## Mines de sel de Wieliczka (Pologne)

No 32

### 1. DESCRIPTION

<i>État partie :</i>	Pologne
<i>Nom du bien :</i>	Mines de sel de Wieliczka
<i>Lieu :</i>	Ville et comté de Wieliczka, Voïvodie de Petite Pologne
<i>Inscription :</i>	1978
<i>Brève description :</i>

**Plan indiquant les délimitations du bien**

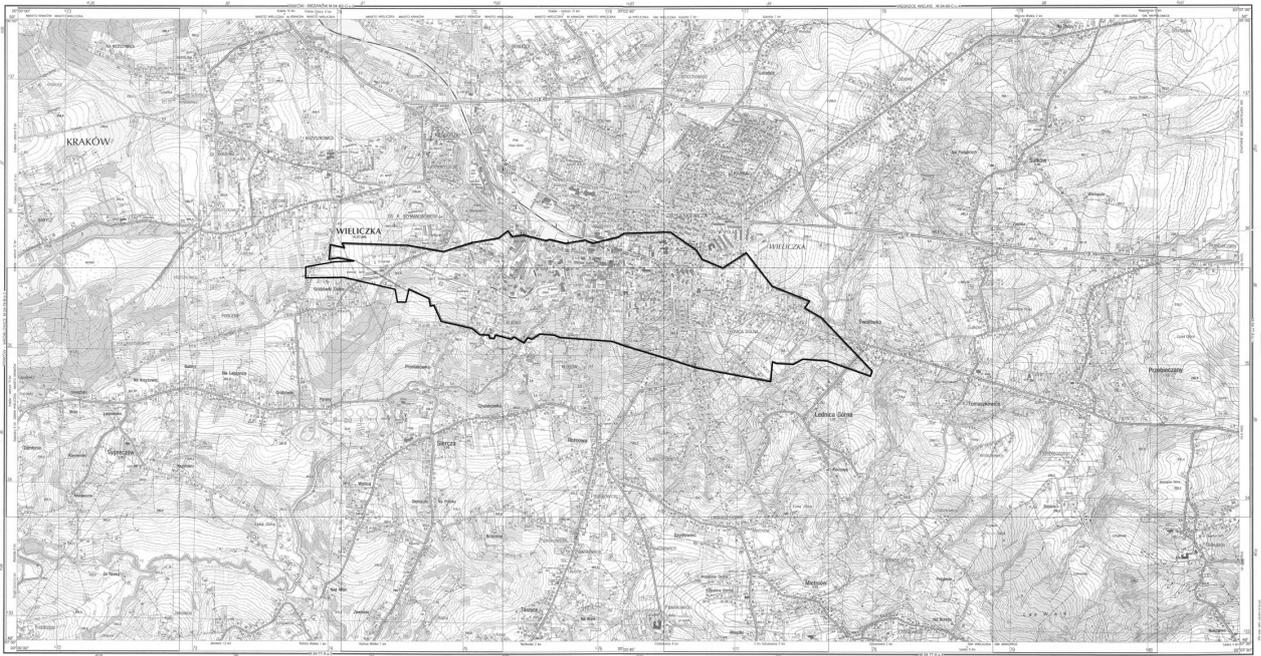
En mars 2006, une carte supplémentaire a été soumise qui ne reflétait pas les délimitations de la zone inscrite à l'époque. Elle ne comportait pas non plus de coordonnées, de superficies ni de légendes en anglais ou en français.

Il a été demandé à l'État partie de fournir une carte adéquate indiquant la zone inscrite, et s'il le souhaitait, une proposition de modification mineure des délimitations de la zone tampon.

Le 1<sup>er</sup> décembre 2007, l'État partie a soumis une demande de modification mineure. Celle-ci comportait une carte indiquant la zone tampon et la zone inscrite. Elle indiquait aussi qu'il y avait 240 km de chambres et de galeries et que la zone tampon s'étendait sur 244 ha. De plus, il était indiqué que la zone inscrite était composée de chambres et de passages en sous-sols et le terrain en surface n'était pas mentionné. L'État partie a soumis une carte montrant les projections des niveaux de la mine au niveau du sol et suggéré que cela devrait être considéré comme une zone tampon. Cette zone tampon correspondait aux délimitations définies au moment de l'inscription, bien que la carte suggérât que la zone au sol correspondant aux projections des niveaux en sous-sol était légèrement plus petite que la zone tampon.

Les cartes fournies montraient les sept niveaux de la mine qui étaient inscrits et il était déclaré que l'État partie proposait d'inclure les puits qui relient les différents niveaux du bien inscrit. L'État partie déclarait qu'il ne disposait pas d'un modèle tridimensionnel pour montrer la zone inscrite.

L'ICOMOS dans son évaluation déclarait que le site s'étendait sur 5 km à l'est et à l'ouest et sur 1 km au nord et au sud et s'étendait sur 327 mètres. Rien ne suggère dans l'évaluation ou la carte fournie que le site au niveau du sol et tout ce qui est en dessous n'a pas été proposé pour inscription.

Toutefois, l'État partie suggère aujourd'hui que seuls quelques niveaux en sous-sol ont été proposés pour inscription, sans les puits de connexion. Au moment de l'inscription, 9 niveaux étaient mentionnés. En novembre 2005, 5 niveaux étaient mentionnés et en décembre 2007, 7 niveaux étaient déclarés comme faisant partie de la zone principale.

L'ICOMOS considère qu'il y a un précédent pour l'inscription de niveaux en sous-sol (les Frontières de l'empire romain en Allemagne) où des bâtiments modernes construit au-dessus devinrent une sorte de zone tampon pour protéger les vestiges romains du sous-sol. Toutefois, cela devient extrêmement complexe lorsque la zone tampon est suggérée à la fois au niveau du sol et à tous les niveaux inférieurs de la mine.

L'ICOMOS suggère que la totalité de la mine en sous-sol fasse partie de la zone principale et que la zone tampon coïncide avec la zone au niveau du sol correspondant à la projection des sous-sols de la mine.

L'ICOMOS considère qu'une clarification est nécessaire concernant l'étendue des sous-sols de la mine – s'il s'agit de 7 ou de 9 niveaux - et que tous les niveaux et leurs puits de connexion devraient faire partie de la zone principale. Il n'y avait pas d'indication du contraire au moment de

l'inscription. Une carte adéquate doit être fournie pour montrer l'étendue et la superficie des sous-sols.

L'ICOMOS suggère que la modification mineure de la zone tampon des Mines de sel de Wieliczka, Pologne, qui couvre la zone de projection de la mine, soit *approuvée*.
